# Risiken und Auswirkungen eines Brandes bei Stuttgart 21

## und Bewertung des aktuellen Brandschutzkonzepts der DB AG

### Aktionsbündnis gegen Stuttgart 21 / Oktober 2018

Abb. 2.2.1 Fluchtweglängen / Ausschnitt aus Bild 8.142 „Fluchtweglänge“ BSK S. 257

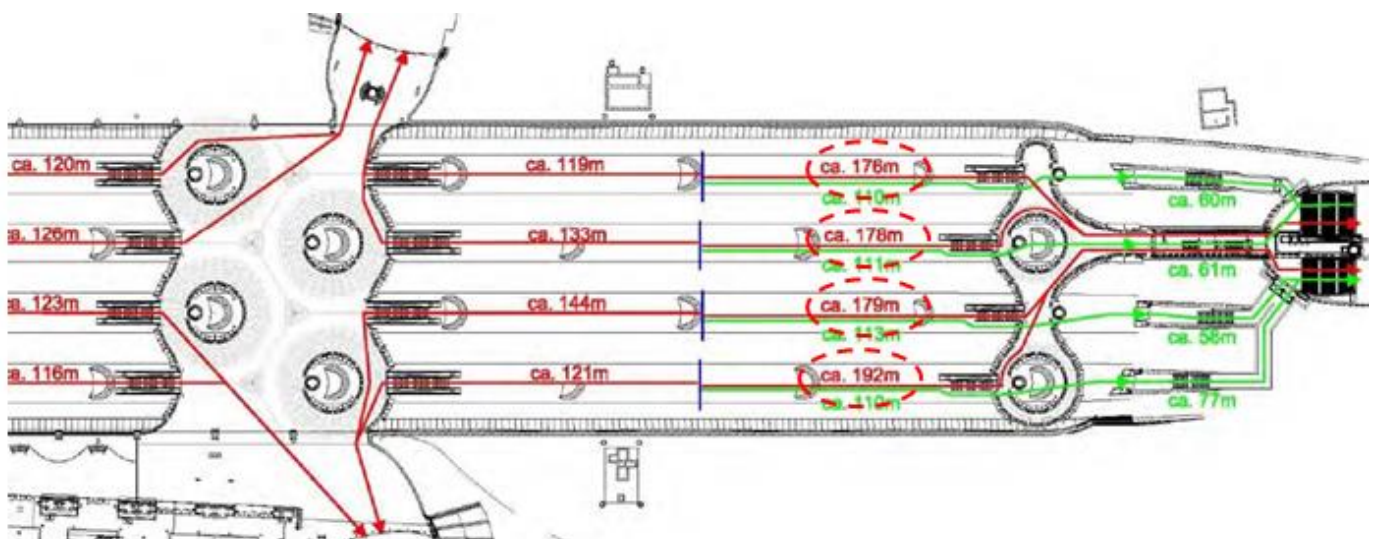
Das Verschieben der Fluchttreppen an die Bahnsteigenden verlängert nämlich die Fluchtwege für die meisten Reisenden ganz erheblich (s. Abb. 2.2.1) und begünstigt und verstärkt die Staubildung an den davorliegenden Treppenblöcken beträchtlich, was die Räumung erschwert und die Räumzeit deutlich verlängert.

Abb. 2.3.1 „Fluchttreppen Nordkopf“ / Längsschnitt  
– Planausschnitt aus Zeichng. 7.1.5.28

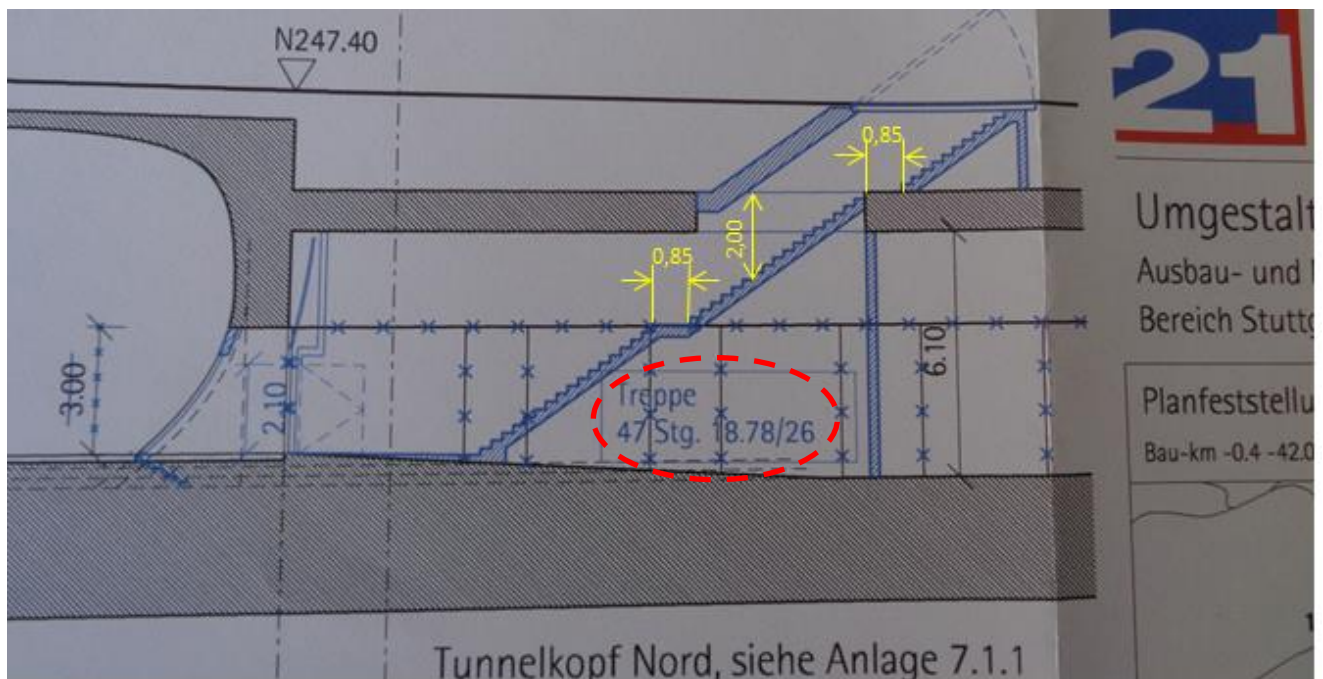
Diese Fluchttreppen sind jedoch zu steil und zur Entfluchtung größerer Menschenmengen nicht geeignet, s. hierzu nachfolgenden Längsschnitt Abb. 2.3.1 „Fluchttreppen Nordkopf“. Die hier jetzt vorgesehene Breite der Trittstufen ist mit 27 cm (Südkopf) bzw. 26 cm (Nordkopf) viel zu schmal. Die Länge eines handelsüblichen Schuhs Gr. 41/42 liegt bei 30 cm; ein erwachsener Normalbürger könnte auf einer solchen Treppe mit einer Stufenbreite von nur 26 oder 27 cm nicht voll auftreten; es besteht die Gefahr des Stolperns mit Abrutschen und Stürzen. Stürzt auch nur einer, reißt er alle andern mit sich oder liegt ihnen im Wege.

Solche steilen Treppen mit zu schmalen Stufen sind unfallträchtig und kommen als Fluchttreppe, über die mehrere tausend Menschen flüchten sollen, nicht in Betracht. Die übliche Stufenbreite von Treppen beträgt  $b = 32$  cm, die Stufenhöhe  $h = 16$ – $17$  cm. Die Steigung einer üblichen Treppe mit  $h/b = 16/32$  cm beträgt 50 %; die der hier vorgesehenen Fluchttreppen mit  $h/b = 18,78/26$  cm aber 72,5 %, d.h. knapp anderthalbmal so steil. Für eine Kellertreppe in einem Einfamilien-Wohnhaus mag das vielleicht noch hinnehmbar sein; für eine Fluchttreppe, über die mehrere tausend Menschen flüchten müssen, ist das ausgeschlossen.

Abb. 2.4.1 Fluchttreppe mit Falltür im Südkopf / Ausschnitt aus Zeichng. 7.1.5.26 2C „Längsschnitt“

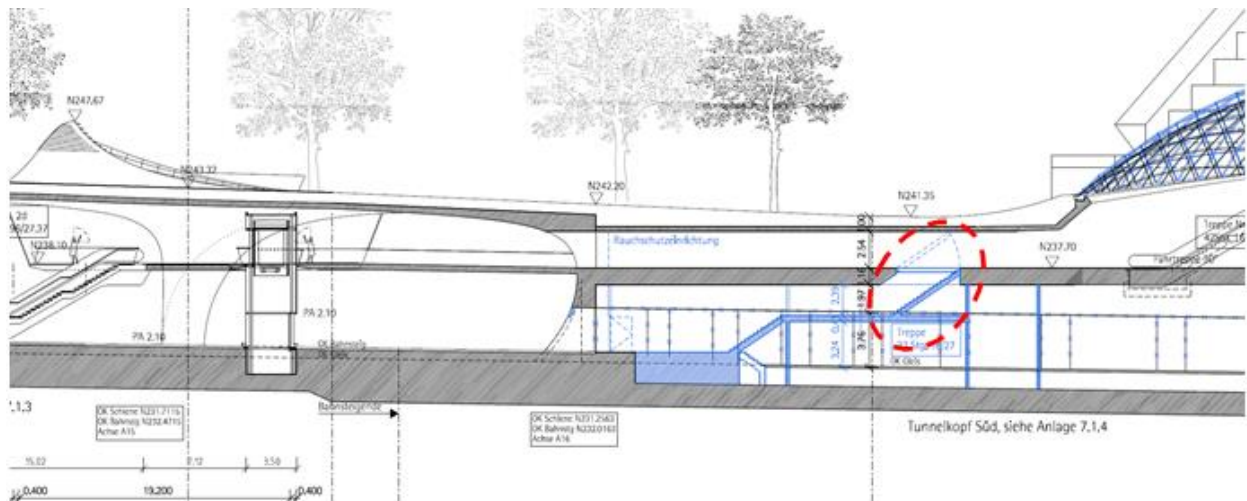
Am Südkopf mündet der Fluchtweg von Bahnsteig 3 über die Fluchttreppe auf Ebene E0 in den Ausgangs-Tunnel des Steges „C“ mit einer „Falltür“ in der Decke, die sich bei Brandalarm selbsttätig öffnen und so den Fluchtweg am Südende von Bahnsteig 3 freigeben soll, s. nachstehende Abb.2.4.1 Ausschnitt aus Zeichng. 7.1.5.26 2C „Längsschnitt 1-1“ sowie Abb. 2.4.2 „Draufsicht Steg C mit Ausgang Staatsgalerie“.

Abb. 3.4.1 **Rollstuhl-Warteplätze** vor Fluchttreppe Nord / Ausschnitt aus Zeichng. 10.2.8

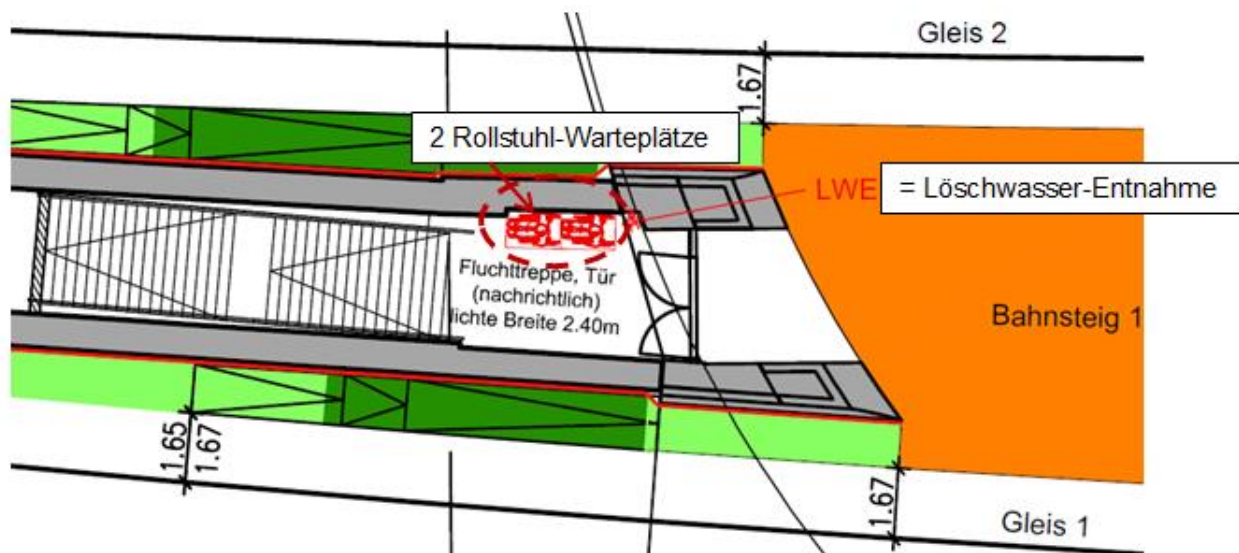
Die tatsächlich vorgesehene Anzahl der Rollstuhl-Wartepplätze in den als „gesichert“ angesehenen Zugangsfluren zu den Fluchttreppen an den beiden Bahnsteigenden wird nicht genannt und ist nur aus den „Rettungsplänen“ ersichtlich. Danach sind lediglich zwei Rollstuhl-Wartepplätze am Nordkopf und nur drei am Südkopf vorgesehen, s. nachstehenden Planausschnitt Abb. 3.4.1. Das ist bei weitem unzureichend.

Das Brandschutzkonzept verweist auf Erhebungen der DB, wonach von „*einer Gleichzeitigkeit von max. 2 – 3 Rollstuhlfahrern pro Bahnsteig auszugehen*“ ist (BSK<sup>04</sup>) S. 98), was bei 4.000 Personen, die im Ernstfall vom Bahnsteig flüchten müssen, angesichts des steigenden Anteils von Menschen mit Behinderungen erheblich zu gering ist.

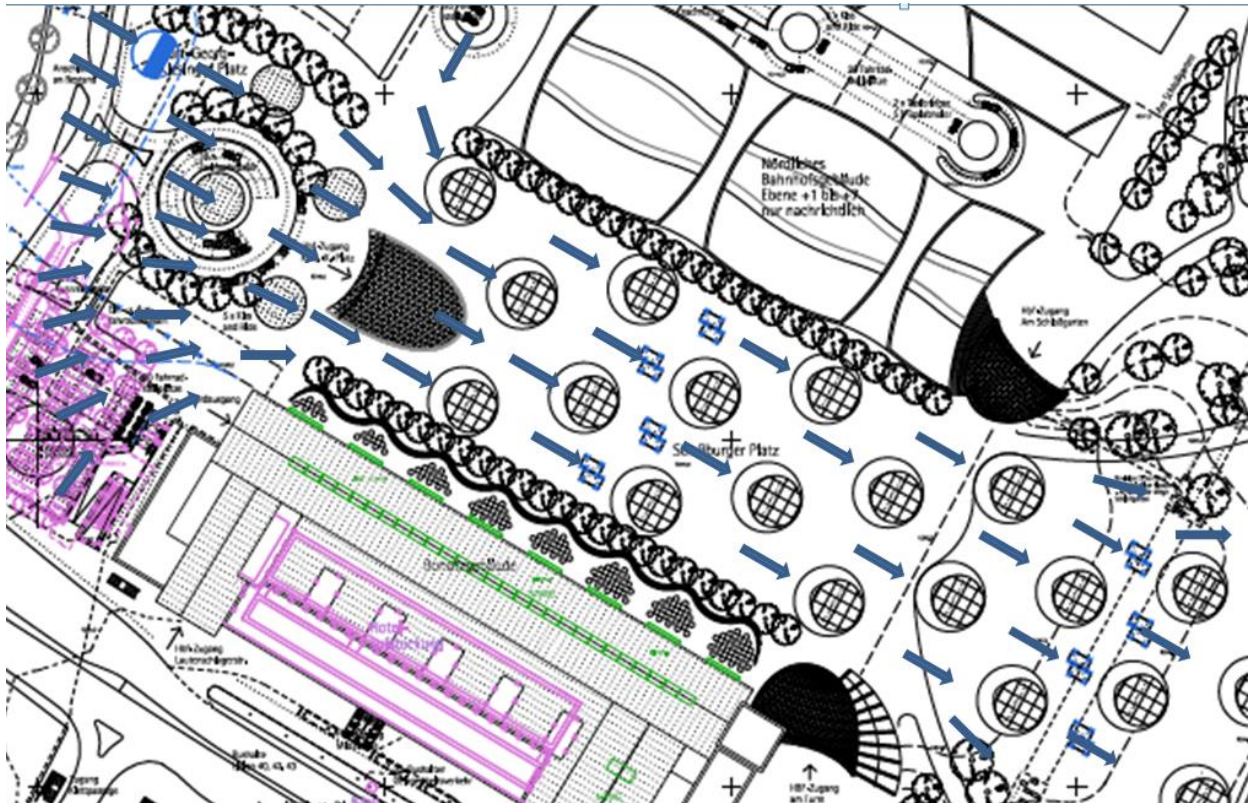
Diese Begründung von BPK ist unvollständig – es muss vor allem vermieden werden, dass ein auf den Öffnungen lastender Winddruck den Rauchaustritt behindert und womöglich gar in die Halle zurückdrückt. Diese Gefahr besteht allerdings bei der vorgesehenen Form der Lichtaugen mit den Jalousie-Öffnungen oben seitlich für den Rauchaustritt, s. Abb. 5.3.1 sowie Abb. 5.6.1 [BSK<sup>04</sup>) Abb.12.3, S. 283 sowie Abb. 8.37, S. 154].

Die Anordnung der Jalousie-Öffnungen in der steil aufragenden Spitze der Lichtaugen ist denkbar ungeeignet für den ungehinderten Rauchaustritt. Die Draufsicht in Bild 8.37 stimmt überdies auch nicht mit der Darstellung in Bild 12.3 überein. In der Draufsicht Abb. 5.6.1 [Bild 8.37 aus dem BSK<sup>04</sup>)] sind 18 kleinere trapezförmige NRWG unterschiedlicher Größe in einem 120°-Kreisbogen an der Außenrundung sowie eine größere Rechteck-Öffnung oben mittig in der Innenrundung der Lichtaugen-Schale oberhalb der Verglasung dargestellt. Die Lichtaugen-Achse liegt parallel zur Hallenachse, die nach West-Nordwest gerichtet ist. Die Hauptwindrichtung ist etwa unter 40° dazu aus West-Südwest.

Abb. 5.6.1 Öffentliche Flächen Lichttauge /Brandschutzkonzept BSK<sup>04)</sup> Abschn. 8.2.5.2.6, S. 154

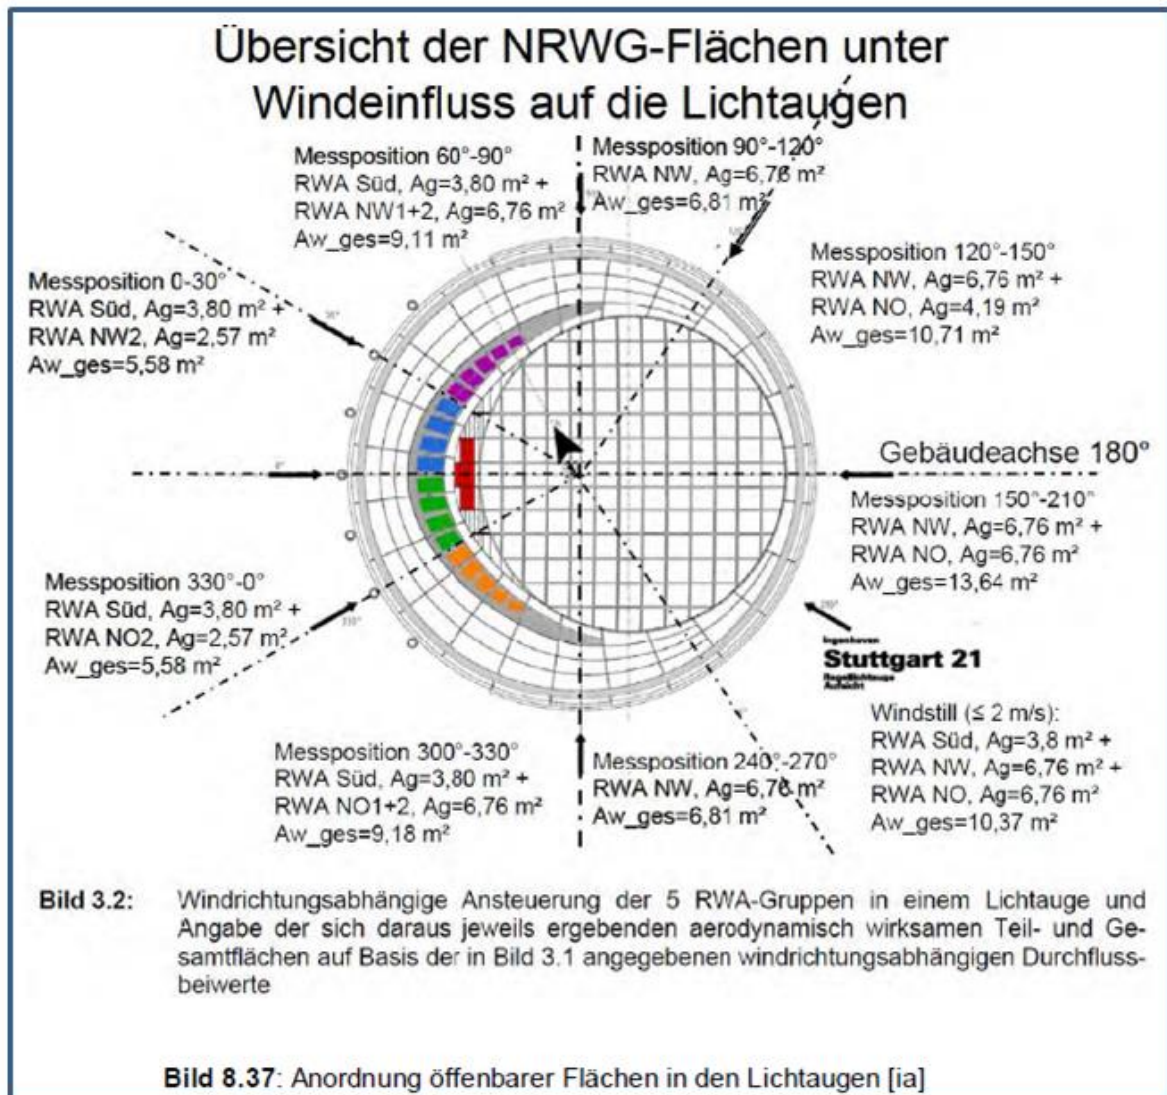
Die Angaben von BPK sind um bis zu 74 % größer als möglich und damit falsch.

Abb. 6.1.2 **Schwallbauwerk Süd**, Grundriss Zwischenebene für Gebläse-Aufstellung, Ausschnitt aus DB-Plan Anlage 7.1.4.8 „Schwallbauwerk Süd“ als **leerer Plan**.

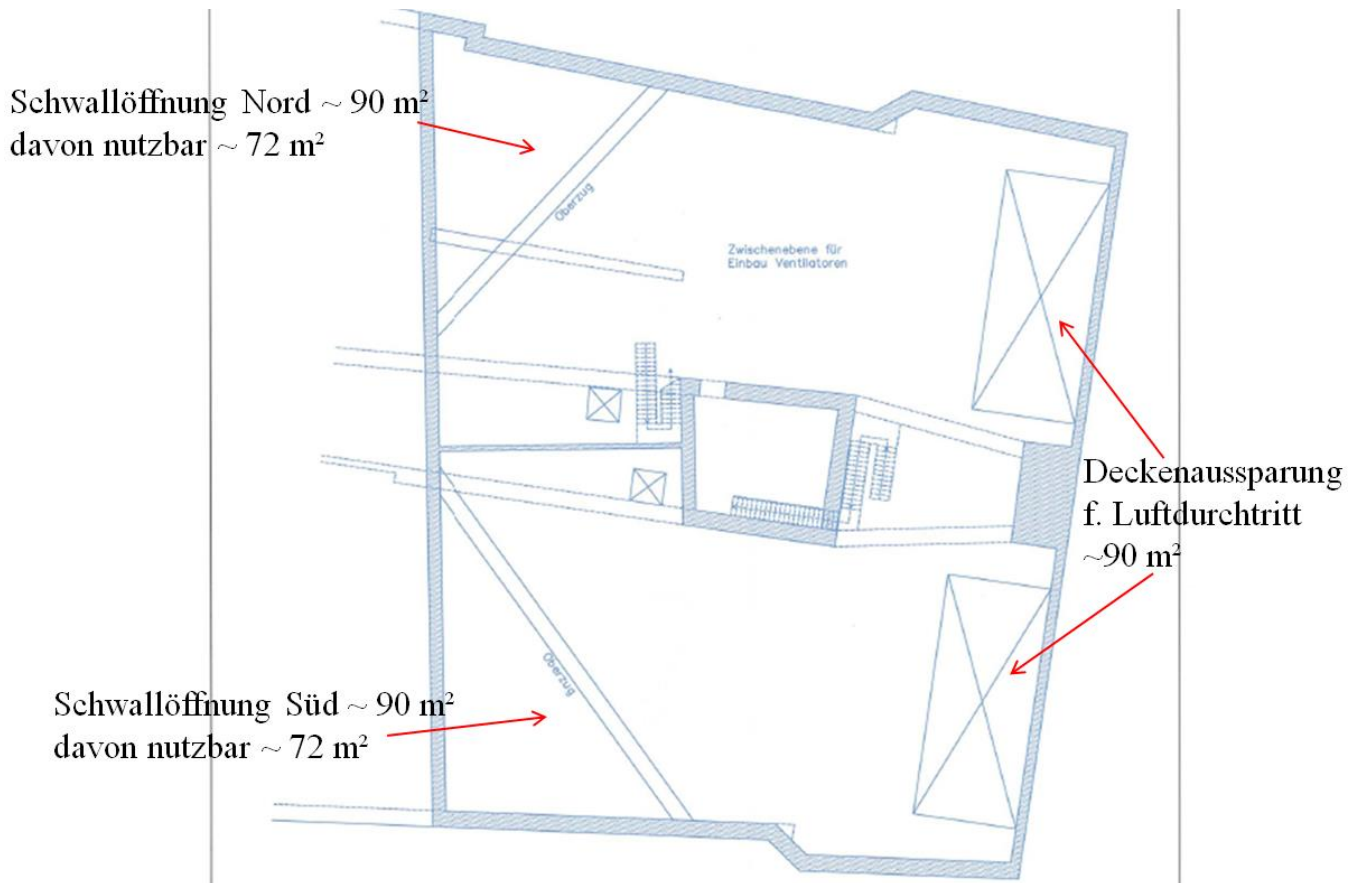
Die Planung der gesamten technischen Ausrüstung, für die das Bauwerk errichtet werden soll, liegt bis heute nicht vor; selbst die wenigen Angaben aus der „Entwurfsplanung“ von HBI Haerter AG<sup>28]</sup> v. 24.11.2014 blieben unbeachtet. Die DB PSU hatte hierzu lediglich einen Plan mit vier großen Decken-Öffnungen und einer ansonsten leeren Fläche als Planänderungs-Unterlage eingereicht, s. nachstehende Abb. 6.1.2:

Wie bereits erwähnt, sind in den Plänen des Schwall- und Entrauchungsbauwerkes Süd, die dem Antrag auf Änderungsgenehmigung beigelegt waren, keinerlei Technische Anlagen und Ausrüstungen dargestellt, nicht einmal die zur Abgrenzung der einzelnen Bereiche zwingend notwendigen Zwischenwände, s. vorstehend in Abb. 6.1.2 auszugsweise wiedergegebenen DB-Plan Anlage 7.1.4.8 Grundriss „Zwischenebene“.

Abb. 6.3.2 **EBW Süd / Aufsicht Zuluftanlagen** [HBI-Studie<sup>28]</sup>/Abschn. 22.10 / S. 153]

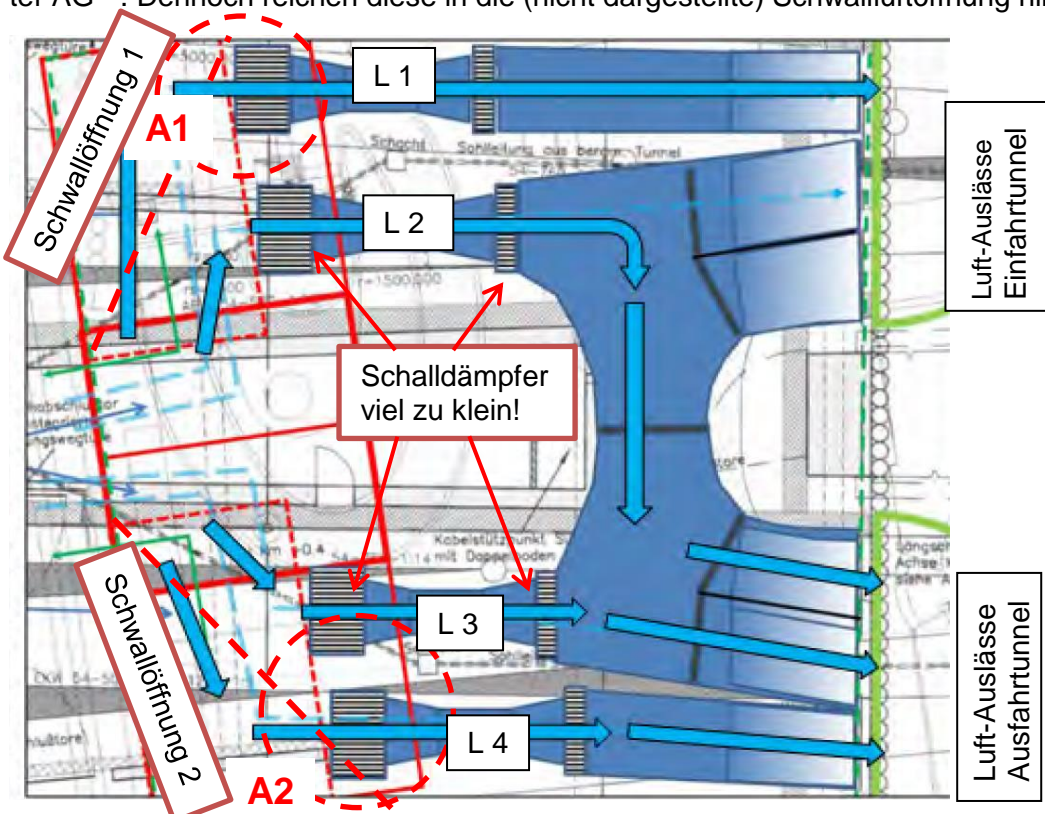
In v.g. „Entwurfsplanung“ von HBI Haerter AG<sup>28]</sup> v. 24.11.2014 sind die Entrauchungsanlagen nur grob skizzenhaft dargestellt (Abb. 6.3.2); was als Entwurfsplanung nicht ausreicht.

Darin sind für das Schwall- und Entrauchungsbauwerk Süd die Axial-Großgebläse deutlich kürzer dargestellt als in den Entrauchungsbauwerken, für die bei gleicher Leistung HBI sogar 12 m Länge angegeben hat. Außerdem sind diese im SEBW Süd mit unzureichenden Schalldämpfern unmittelbar am Gebläse-ein- und -aus-tritt versehen, was so gar nicht möglich ist, s. nachfolgende Abb. 6.3.2 „Aufsicht“ u. 6.3.3 „Längsschnitt“ aus v.g. „Entwurfsplanung“ von HBI Haerter AG<sup>28]</sup>. Dennoch reichen diese in die (nicht dargestellte) Schwallluftöffnung hinein.

Die Sinnhaftigkeit der in der sogen. „Entwurfsplanung“<sup>[28]</sup> von HBI vorgesehene Luftführung auf der Druckseite der Großgebläse ist strömungstechnisch nicht nachvollziehbar. Wie aus Abb. 6.3.2 hervorgeht, ist jedem der Gebläse L1–L4 ein eigener abgetrennter Luftkanal bis zum Auslass in der Bodenöffnung zugeordnet, wobei die jeweils außen liegenden Gebläse L1 und L4 nur auf ein Drittel der Auslassöffnung arbeiten, die dazwischen liegenden Gebläse L2 und L3 hingegen jeweils auf zwei Drittel. Das macht keinen Sinn; die Austrittsgeschwindigkeiten der nebeneinander liegenden Auslässe werden sehr unterschiedlich sein (im Verhältnis 1 : 2); die Luftströmungen im Tunnel werden von den Vorgaben stark abweichend beeinflusst.

Abb. 6.6.1 EBW Süd / Schnitt Zuluftanlage mit Schubdüse [HBI-Skizze, Erläuterung ergänzt]

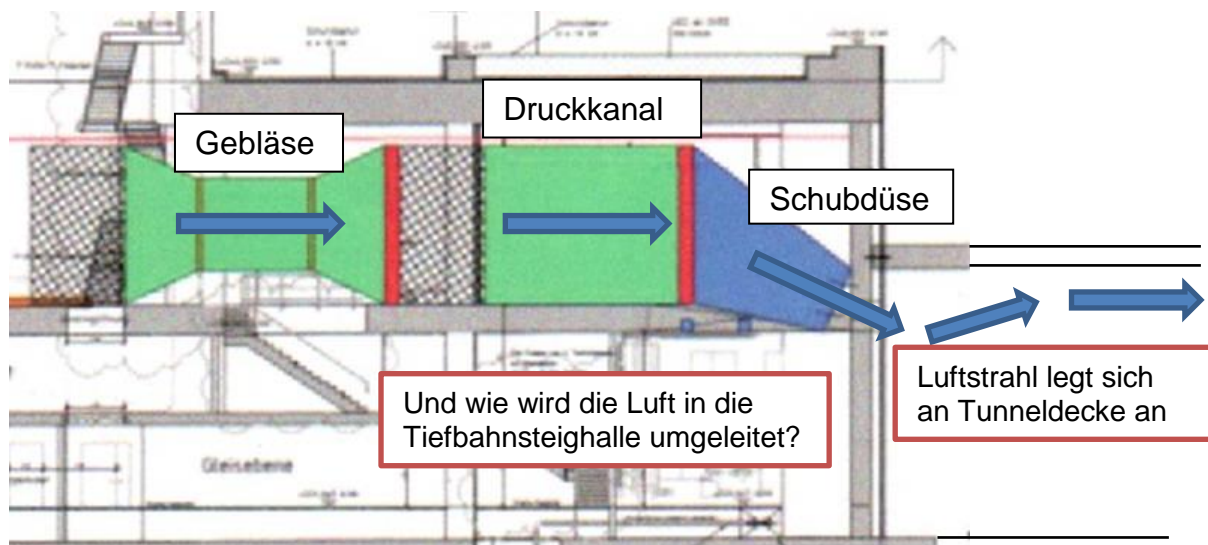
Bei einer Lufteinführung knapp unter der Tunneldecke – auch schräg nach unten – wird sich der Luftstrahl durch den „Coanda-Effekt“ an die Decke anlegen und an ihr entlang streichen, bevor er sich durch „Induktion“ (Einmischen) mit der Tunnelluft nach einer langen Strecke auflöst und den Gesamt-Querschnitt ausfüllt, während es im Nahbereich des Schwallbauwerkes zu Rückströmungen kommen wird.

Abb. 7.9.1 Grundriss Entrauchungsbauwerk Heilbronner Straße / Quelle HBI<sup>[28]</sup> S.42

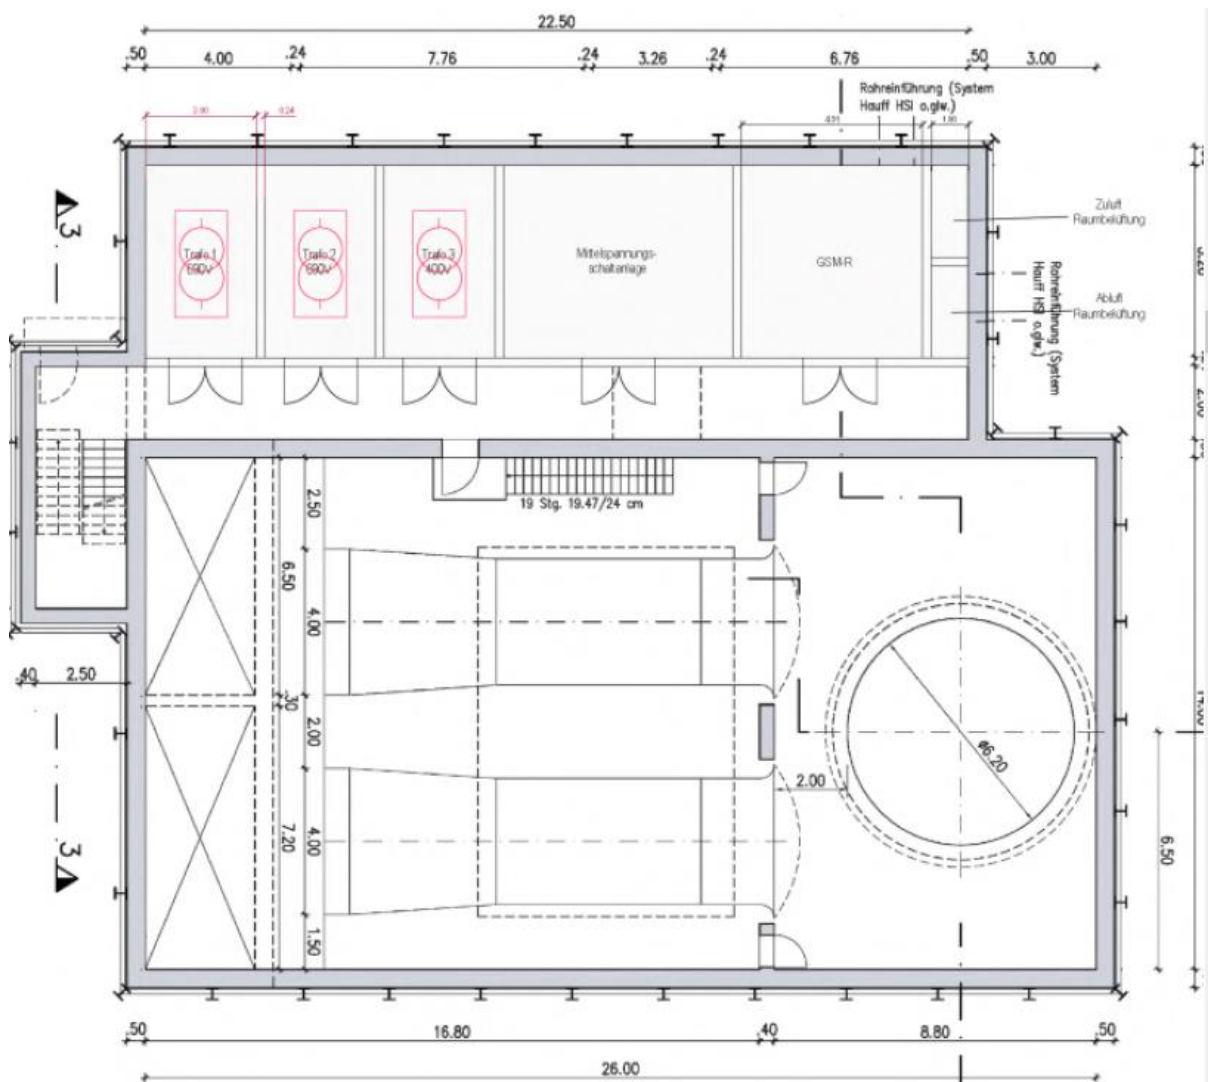
Ein vernünftiger und sicherer Zuluft-/Abluft-Wechselbetrieb ist nur möglich mit jeweils eigenen Gebläsen für Zuluft und für Abluft, insgesamt also 4 Stck. je EBW. Die Zuluft-Gebläse müssen dazu den Abluft-Gebläsen entgegengesetzt angeordnet werden. Dafür ist jedoch in den geplanten bzw. bereits im Bau befindlichen Entrauchungsbauwerken „Prag“ und „Heilbronner Straße“ kein Platz vorgesehen! Die aus vorstehender, der HBI-Untersuchung<sup>28]</sup> aus Abschn. 6.4 / S. 42 entnommene, Grundriss-Darstellung Abb. 7.9.1 bietet nur Platz für zwei Gebläse.
